設計及び工事計画認可申請書の一部補正について

東海第二発電所

設計及び工事計画認可申請書の一部補正

令和 5 年 4 月 7 日付け発室発第 4 号にて申請した設計及び工事計画認可申請書について、火災防護設備の申請範囲の一部を変更するため、「Ⅱ. 工事計画」、「Ⅳ. 変更の理由」、「Ⅴ-1 説明書」、「Ⅴ-2 耐震性に関する説明書」、「Ⅴ-3 強度に関する説明書」及び「Ⅴ-6 図面」を補正する。

消火系概略系統図 (その15)

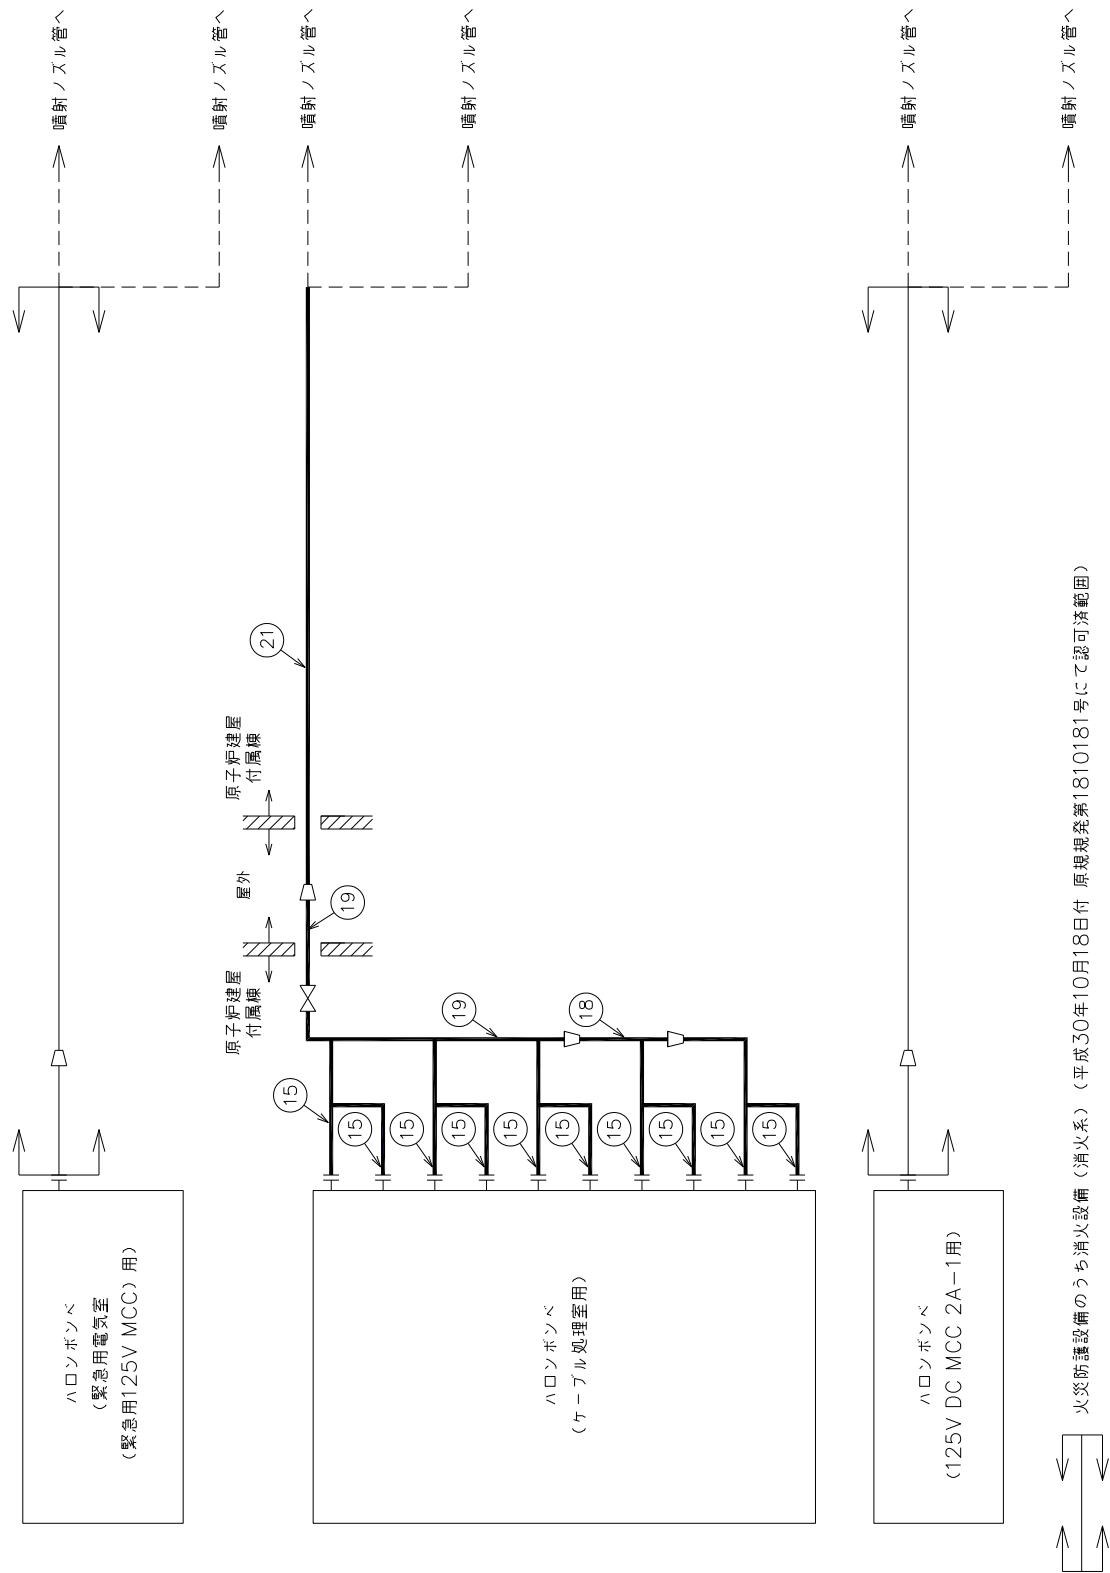
消火系概略系統図（その 15）は、変更する。

消火系概略系統図（その17）

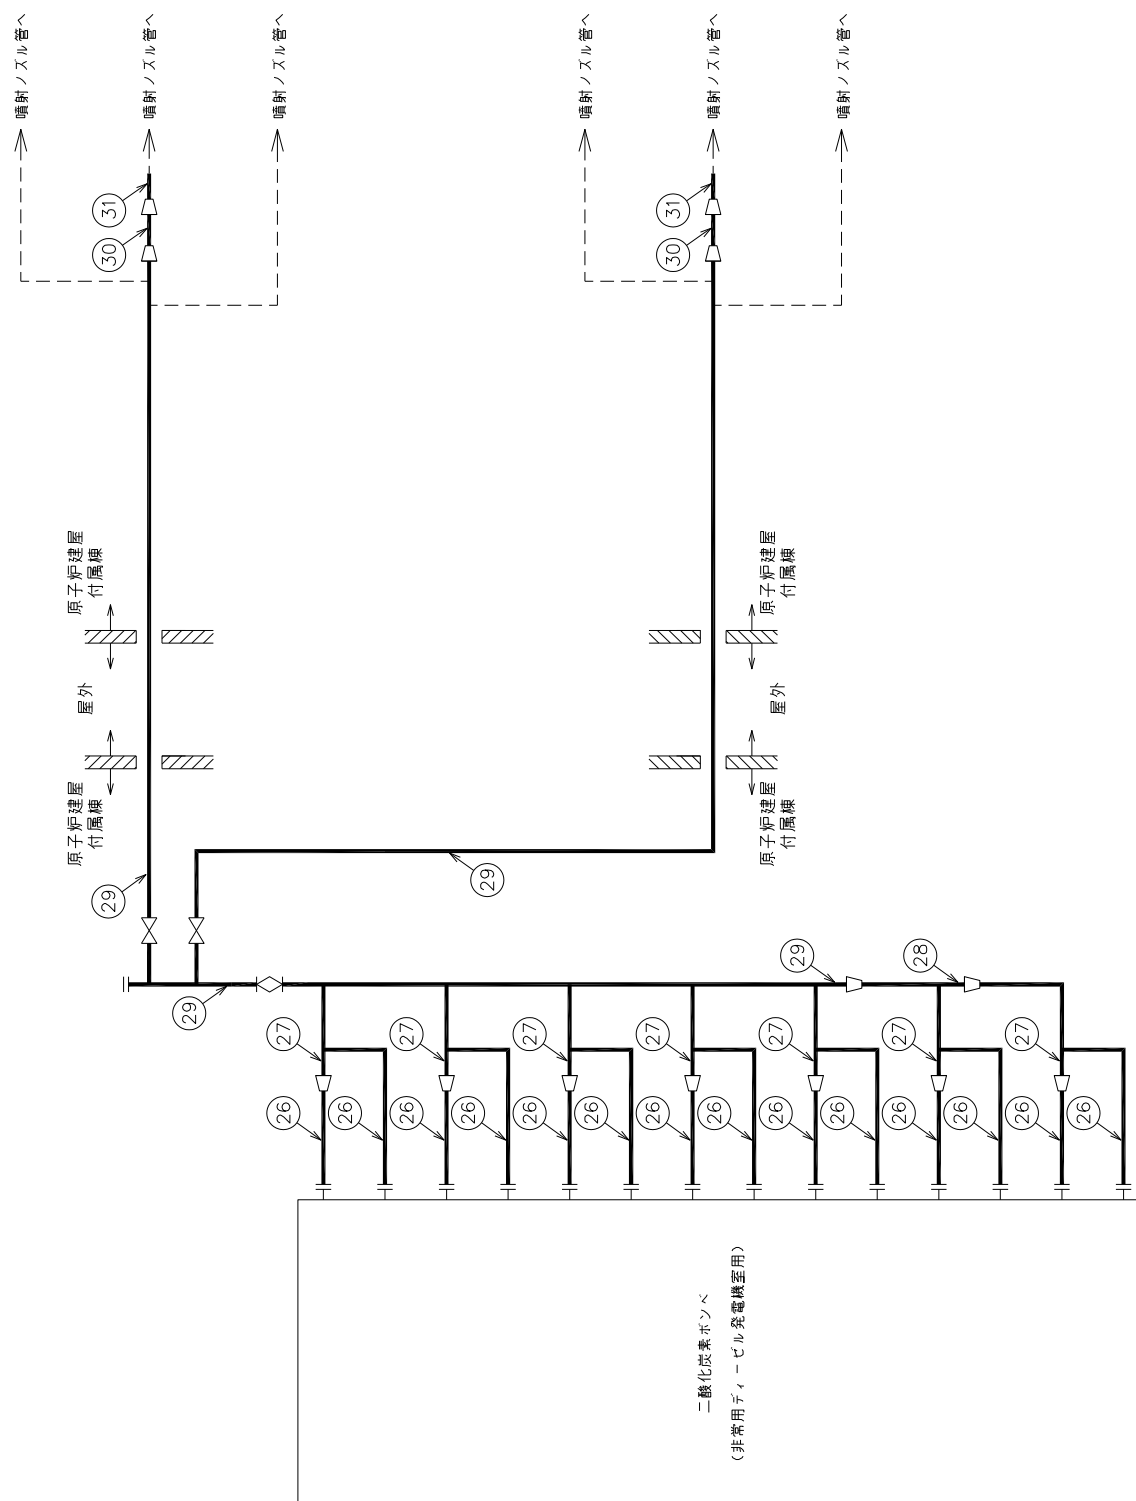
消火系概略系統図（その 17）は、変更する。

消火系概略系統図 (その37)

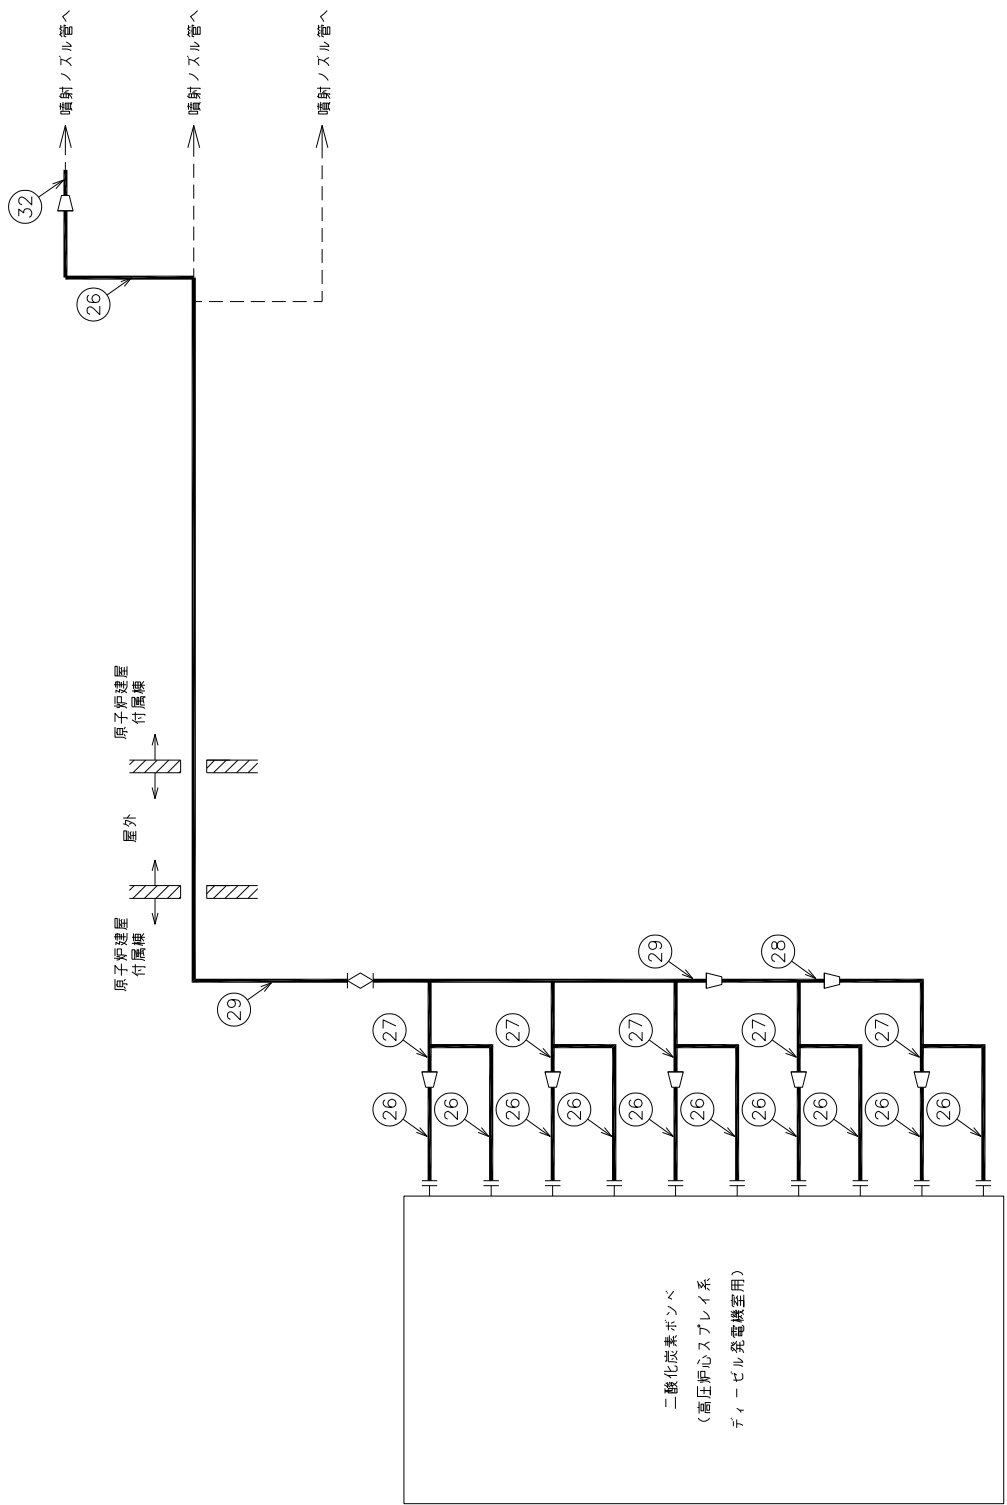
消火系概略系統図（その 36）及び（その 37）は、変更する。

設計及び工事計画認可申請		第 9-3-238 図
東海第二発電所		
名 称	その他発電用原子炉の附属施設のうち 火災防護設備の系統図 (消火設備) (15/39)	
日本原子力発電株式会社		
		3206

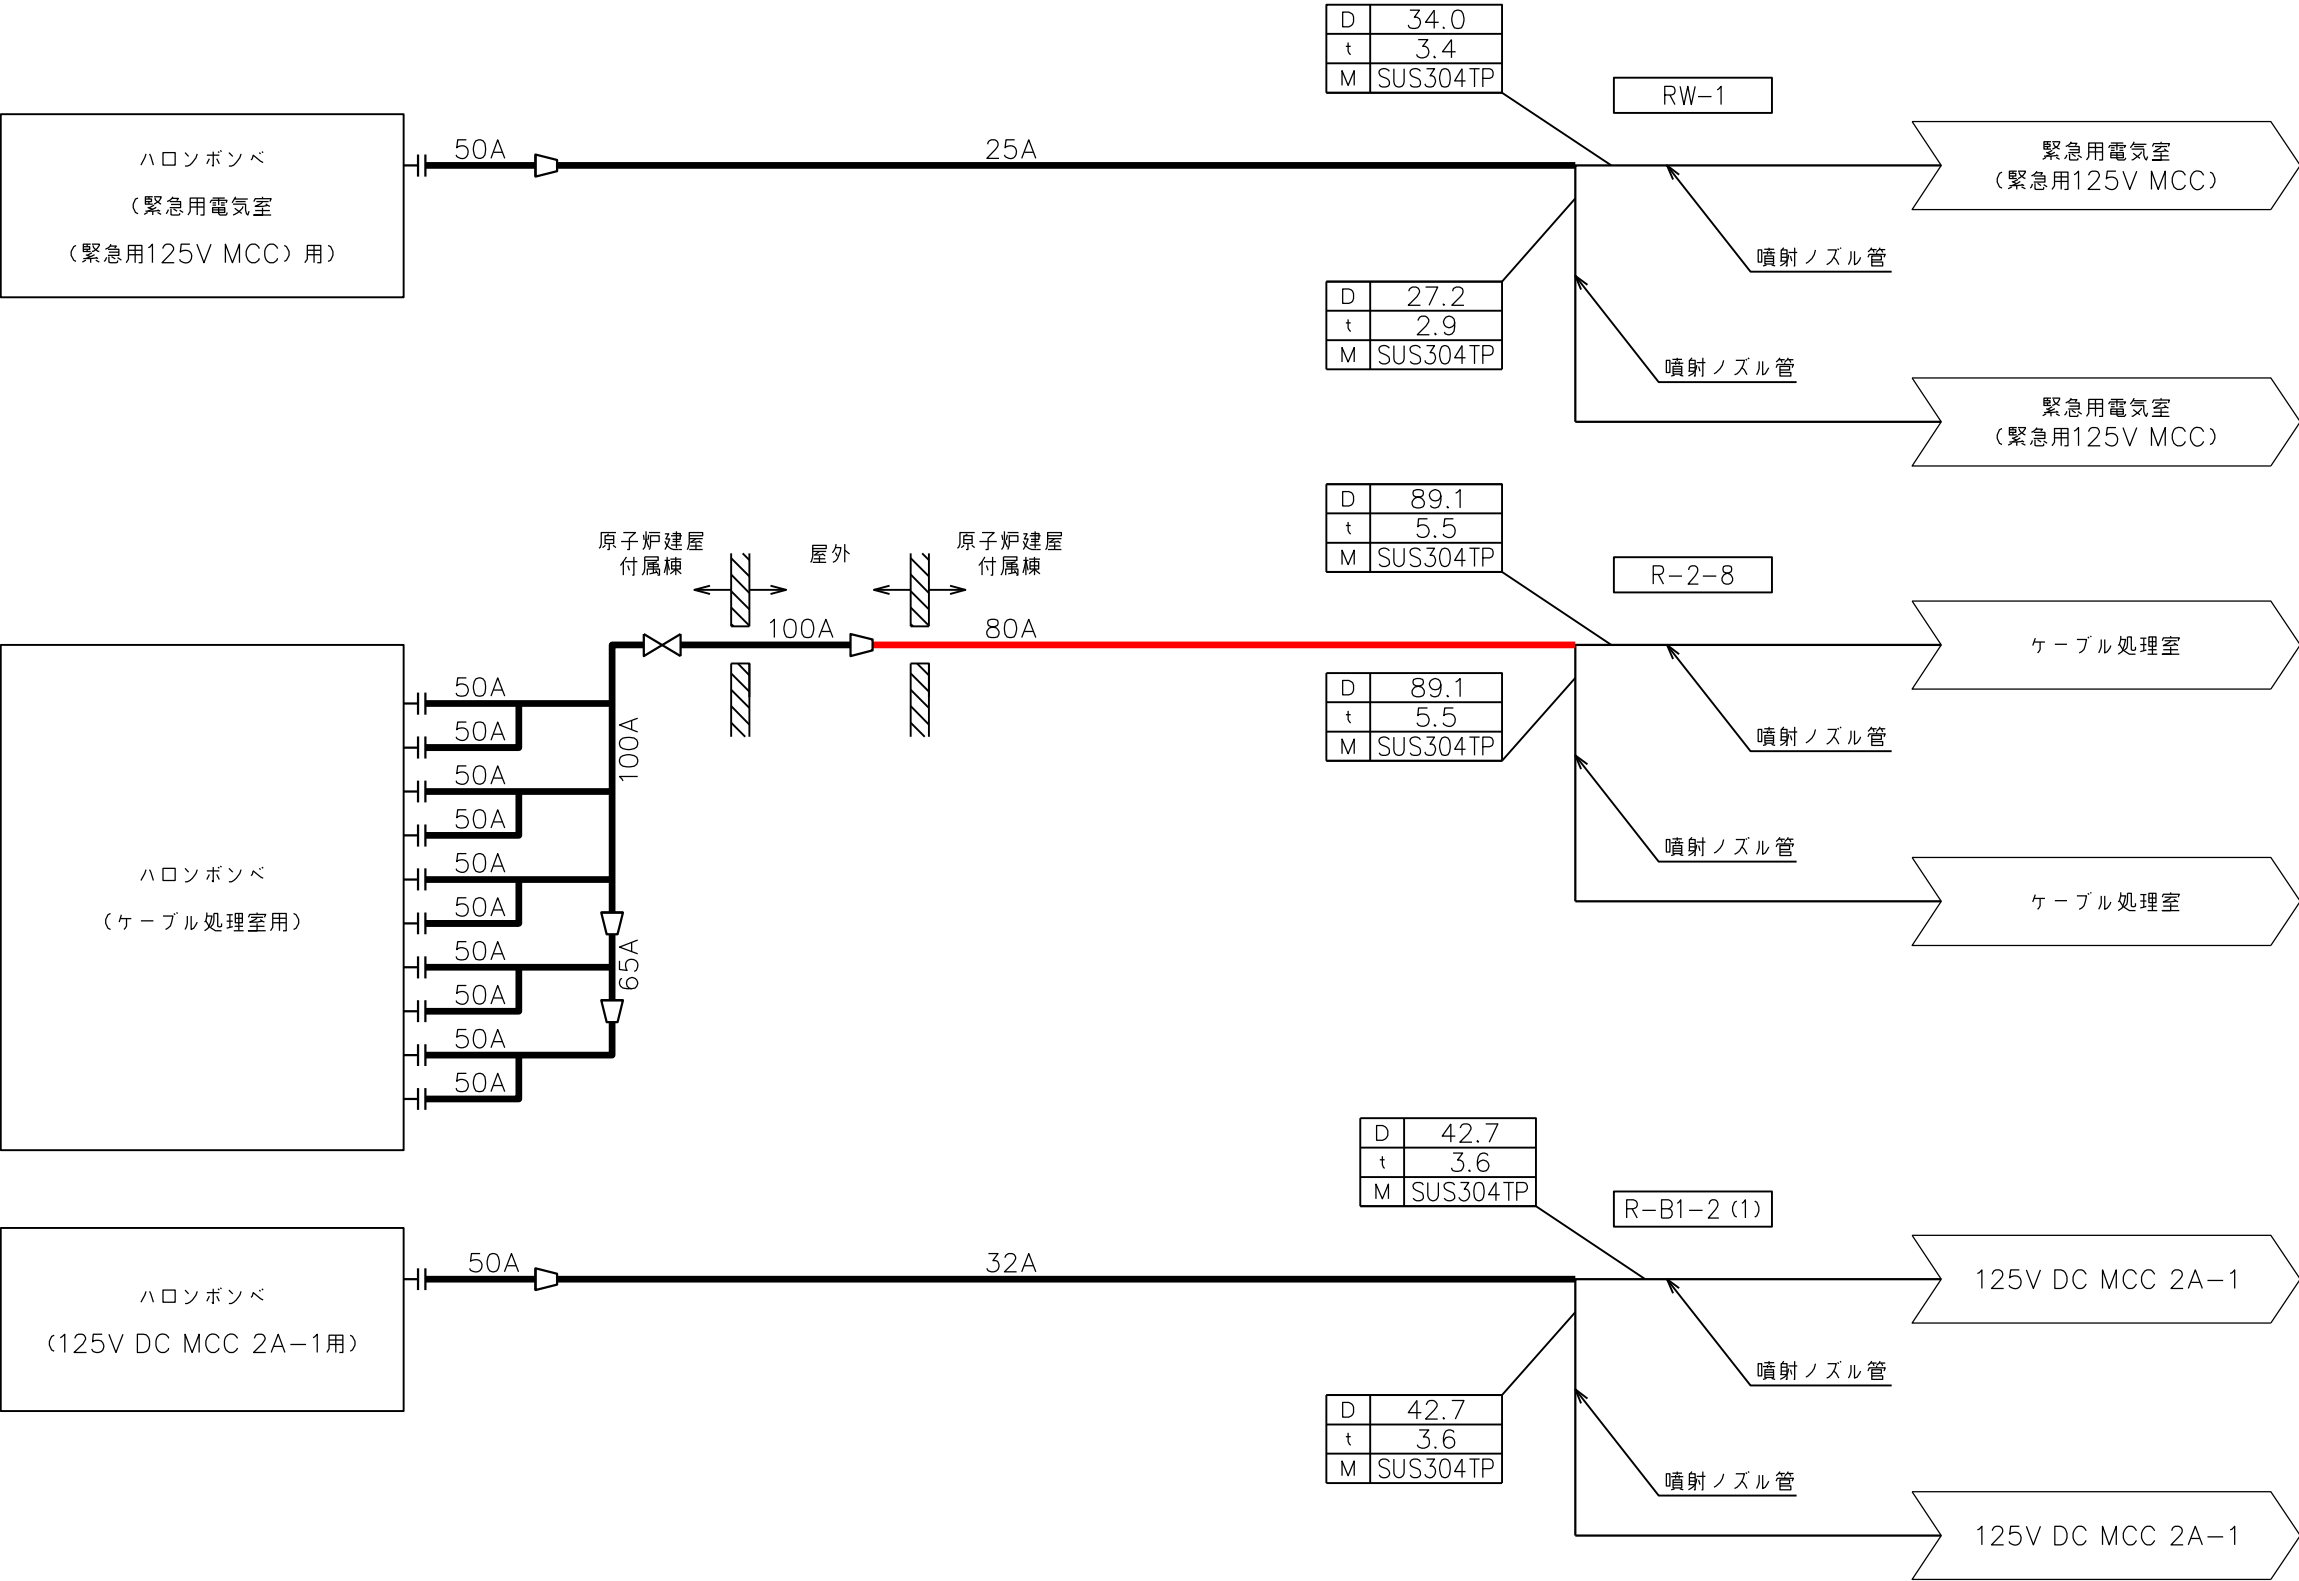
変更前（2023 年 4 月 7 日申請）	変更後	変更理由
図 9-3-238 図 東海第二発電所 名称 その他発電用原子炉の附属施設のうち 火災防護設備の系統図 (消火設備) (16/39) 備考 D 外径 mm t 厚さ mm M 材質 火災防護設備のうち消火設備（消火系）（当該設備の申請範囲） 火災防護設備のうち消火設備（消火系）（平成30年10月18日付 原規第1810181号にて認可済範囲）	図 9-3-238 図 東海第二発電所 名称 その他発電用原子炉の附属施設のうち 火災防護設備の系統図 (消火設備) (16/39) 備考 D 外径 mm t 厚さ mm M 材質 火災防護設備のうち消火設備（消火系）（当該設備の申請範囲） 火災防護設備のうち消火設備（消火系）（平成30年10月18日付 原規第1810181号にて認可済範囲）	申請範囲の一部を変更
